## **Eksperthinnang Rae vallas Suursoo küla Ingamäe kinnistu ja lähiala detailplaneeringu eskiislahendusele**

### **Ajaloolise asustuse hoonestus, teedevõrk, krundistruktuur ning maastikuelemendid**

**Kasutus- ja ehitustingimused kultuuriväärtuste säilitamiseks ja küla, kui elukeskkonna säästva arengu tagamiseks, sh ettepanekud vajadusel miljööala piiride muutmiseks, krundistruktuuri, maastikukujunduse ja hoonestusmustris iseloomu säilitamiseks, üldised juhtnöörid erineva väärtusklassiga hoonete rekonstrueerimiseks, uusehitiste kavandamiseks ja avaliku ruumi kujundamiseks.**

Eduard Anveldtile Pikavere asundusse kavandatud koosehituse (tüübi I-9 variant) projekt<sup>8</sup>. Hoone kõrgus ca 8 m (juuresoleval projektil 7,8 m; hoone laius 8 m).

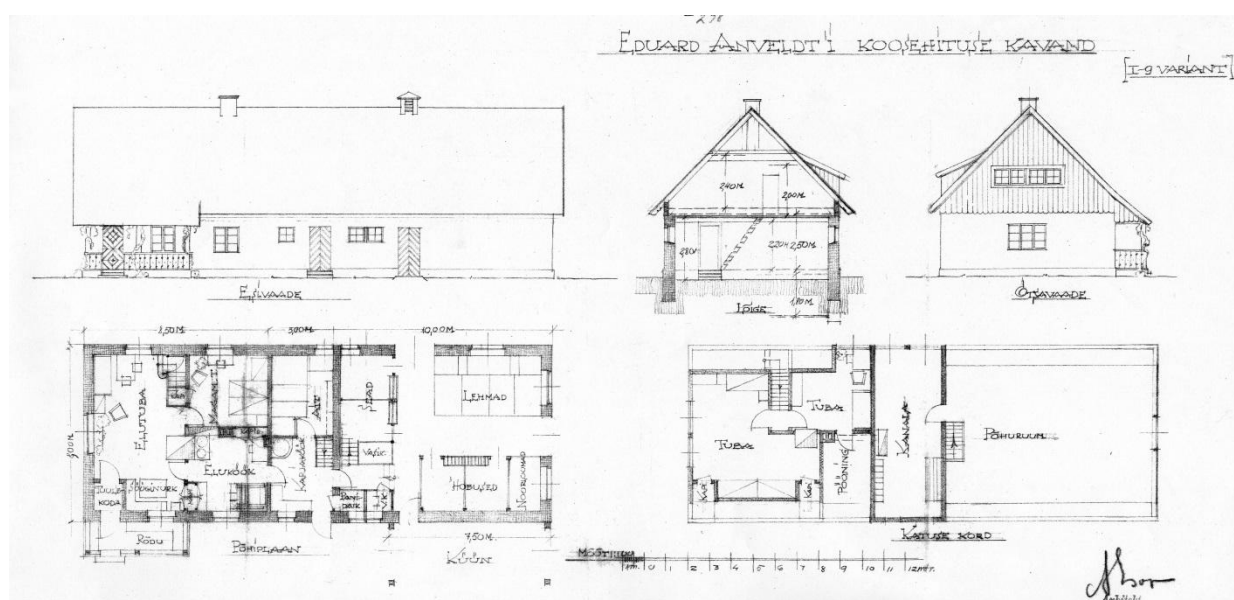
Kavandatavate eluhoonete (kruntidel 1-3) kaugus teest on igati sobilik ja loogiline. Samas lõpetab idapoolne rajatav krunt (krunt 2) asunduse ajaloolise koosluse ning seal võiks eluhoone kavandada L-kujulise põhiplaaniga, selle asemel, et eluhoone otsa rajada kitsast

kõrvalhoonete rida. Viimane paikneb plaanil pealegi liiga lähedal eluhoonele. Arhitekt Erika Nõva kavandatud tüüpprojektides arvestati vajalikud lisaruumid just L-tiiba. Tänapäeval ei kasutata seda küll küüni või masinakuurina, kuid annab võimaluse mahutada sama katuse alla garaaži ja töö- ning teised abiruumid.

Hoonete 2. korrus võiks olla täies mahus välja ehitatud, madala aknariviga ühepoolse katusekaldega vintskapid võiksid olla rajatud seejuures hoone mõlemale küljele, et saavutada parem valgustus. Soovitav oleks siiski vältida traditsioonilisest plaanilahendusest kõrgemaid vintskappe. See rikuks hoone proportsiooni. Hoone kõrgus käesolevas külas peks siiski järgima hoone laiust – reeglina jääb see siiski ca 8 m juurde. Kõrgemat hoonet võib lubada, kui hoonealuse geoloogilised tingimused nõuavad kõrgema sokli rajamist. (lisatud A. Esopi allkirjaga, kuid E. Nõva poolt Pikaverre kavandatud hoone tüüp I-9 projekti).
